ZP.271.31.2024

Wyjaśnienia treści SWZ nr 1 wraz z modyfikacją treści SWZ nr 1

Dot. postępowania o udzielenie zamówienia publicznego prowadzonego w trybie podstawowym bez negocjacji, którego przedmiotem jest „Budowa budynku Centrum opiekuńczo-mieszkalnego we wsi Szczesne wraz z infrastrukturą towarzyszącą”.

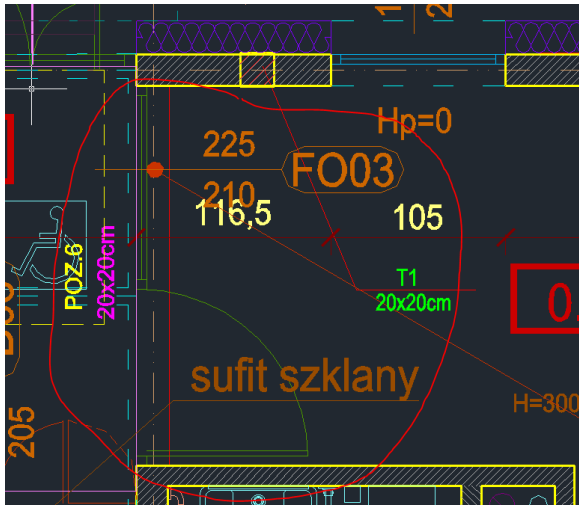
1. potwierdzenie ilości i określenie materiału wykonania i wyposażenia dla fasady Fz01 – wg rzutu parteru występuje 5 szt. drzwi z tym oznaczeniem – wg zestawienia stolarki występuje 5 szt. wykonanych z PCV i 5szt. wykonanych w konstrukcji aluminiowej

Odpowiedź: 5 szt wykonanych w konstrukcji aluminiowej, wymiar otworu 190 cm, światło przejścia drzwi 90 cm.

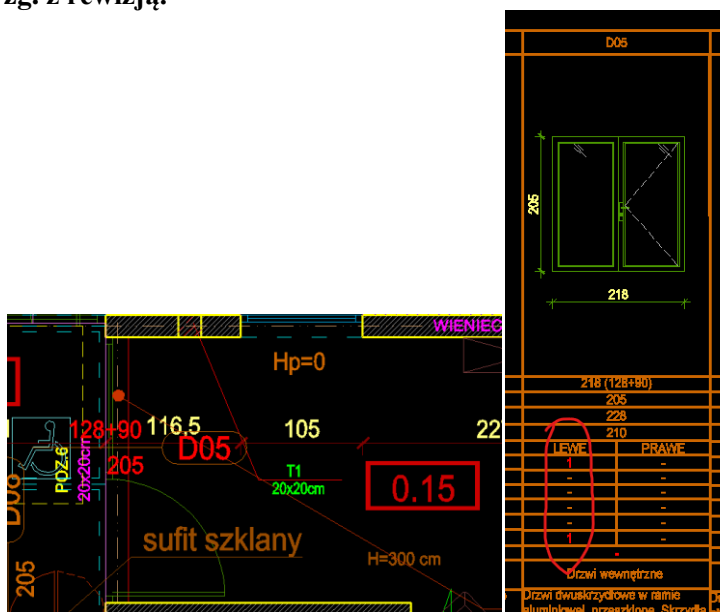
4. wskazanie lokalizacji F03 – brak w rzucie parteru

Odpowiedź: Brak w projekcie F03, błąd – skorygowano na zestawieniu stolarki i rzucie na D05 – zg. z rewizją.

2 żagle prostokątne mocowane na metalowych słupach

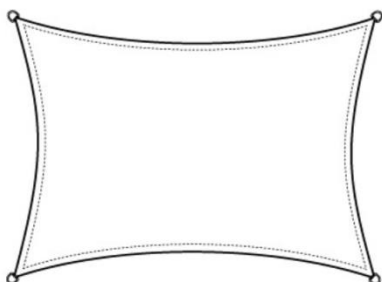
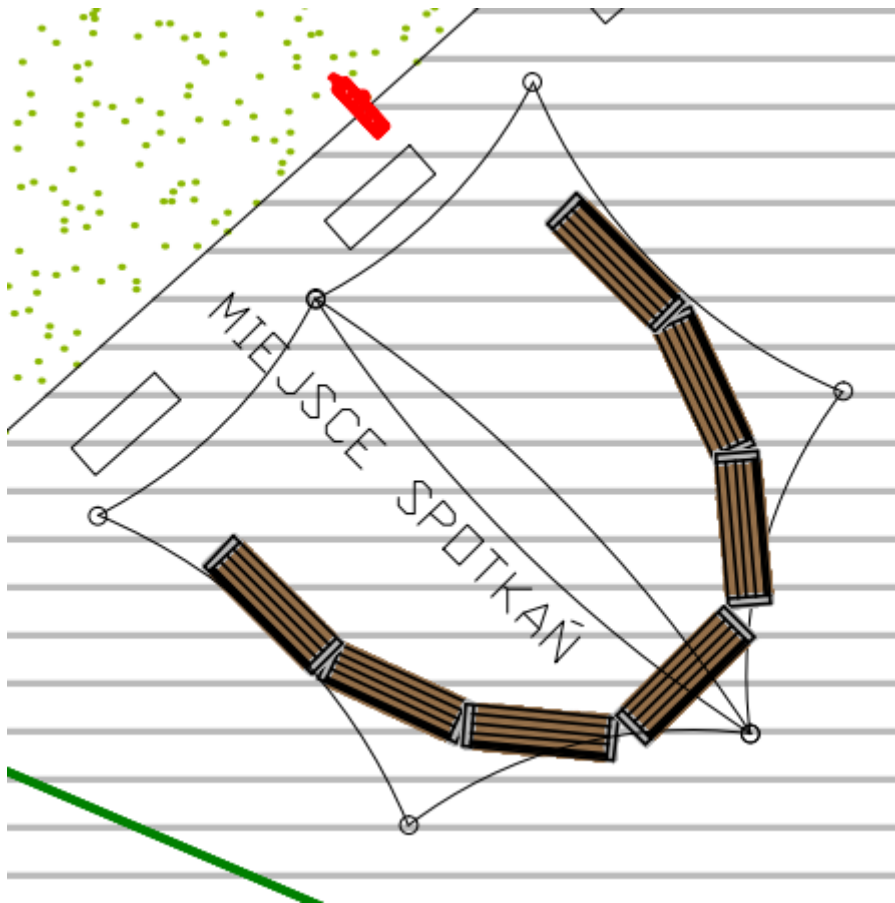
20. podanie parametrów/specyfikacji dla żagli - brak w dokumentacji; brak rozwiązania mocowania żagli na tarasie

Odpowiedź: Żagiel przeciwsłoneczny, wymiary min. dł. 9m x szer. 4,5 m prostokątny, z tkaniny wodoodpornej, szybkoschnący materiał, który obniża temperaturę. Odporne na zgniliznę i wilgoć. Kolor tkaniny biała lub jasny szary. Mocowanie – zg. z zaleceniem producenta.

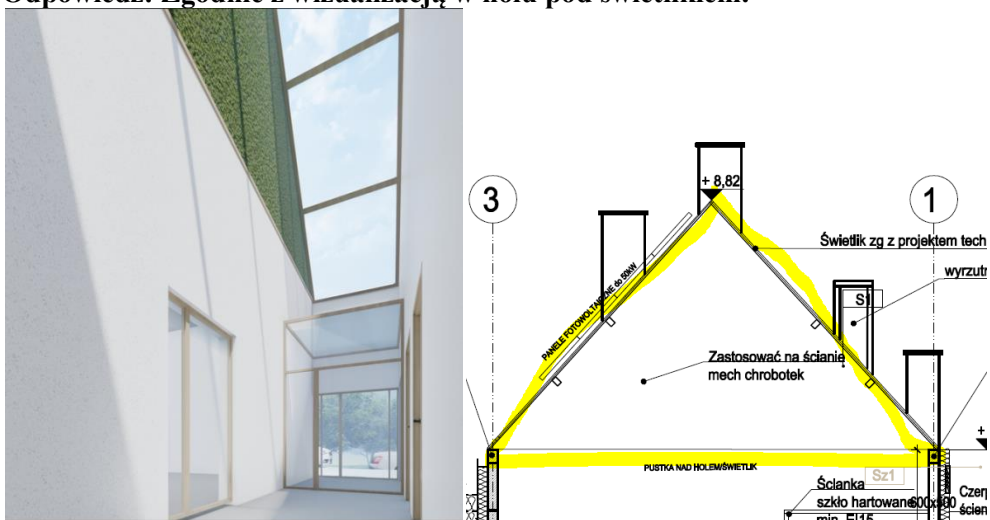
1. wskazania występowania mchu chrobotek na ścianie/ ścianach holu ze świetlikiem ew. podanie powierzchni na jakiej występuje

Odpowiedź: Zgodnie z wizualizacją w holu pod świetlikiem.
